工程指示編號：EI / 3268 / 21

修改版次：A

工程名稱：亞皆老街中電

工程項目：佛沙窗 師父板 (5th)

| 制图: Ivan | 修改: 2021.04.14 | 审核: | 图号: PW02-W01 |

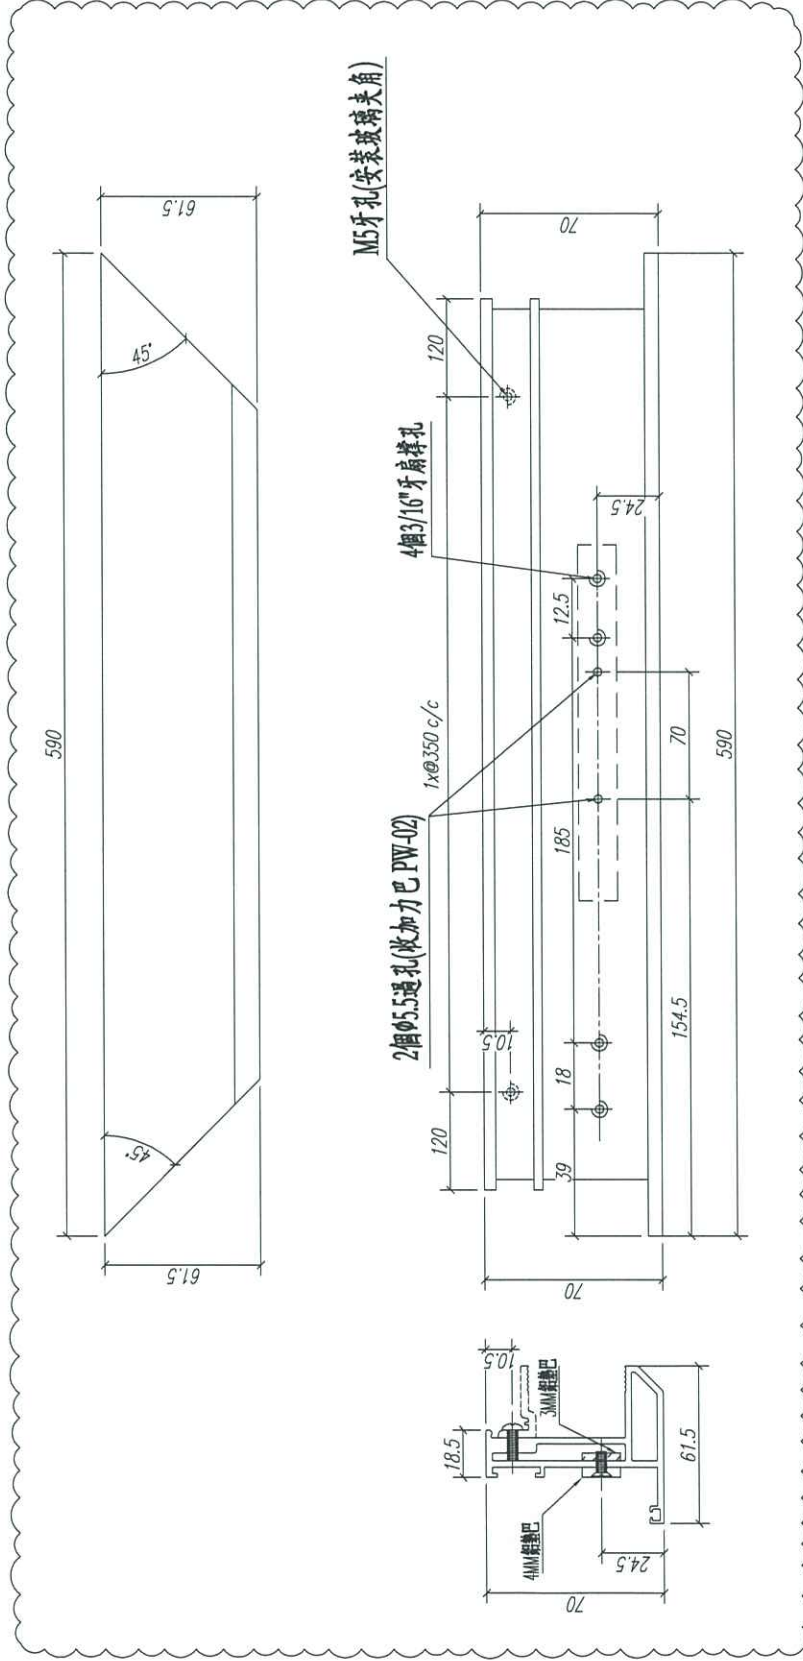
A 版: 已修改頂底橫的加工圖

| | 审核: | | 图号: PW02-W01R |

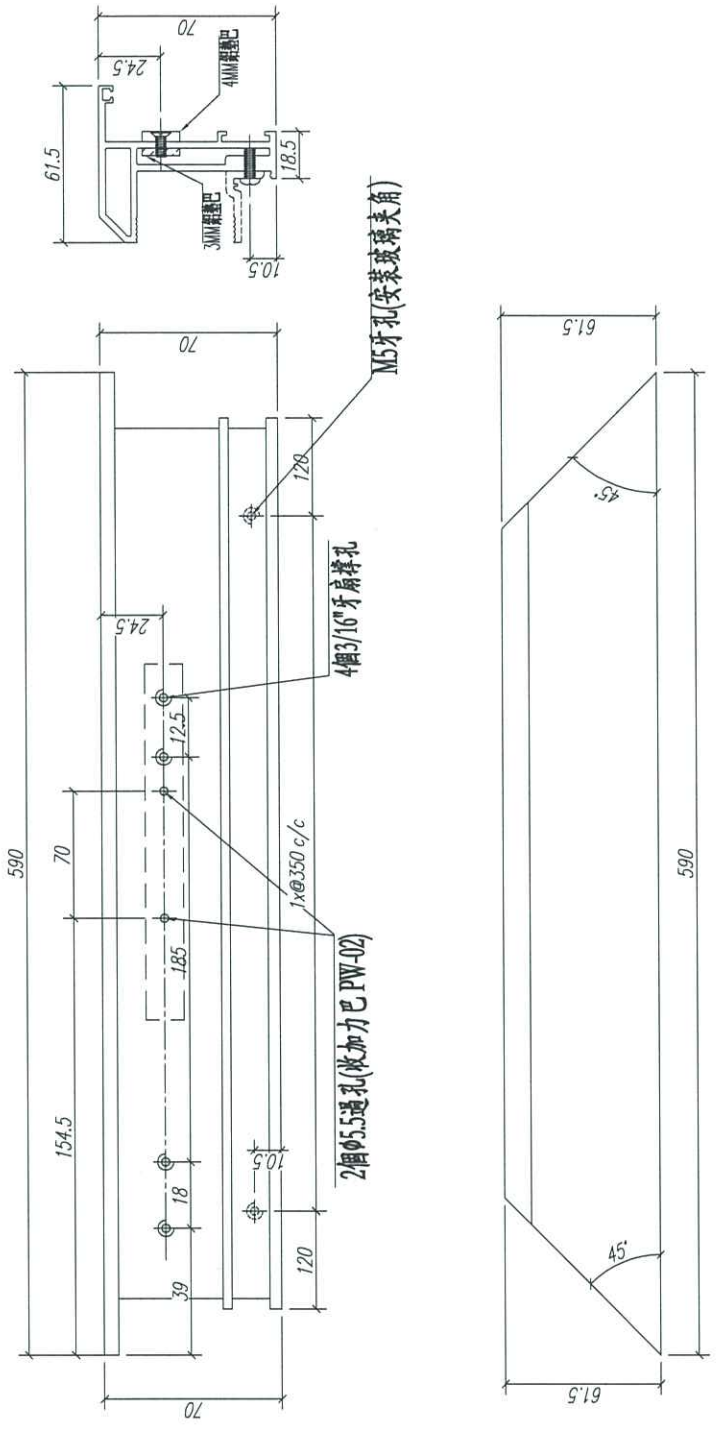
新增圖
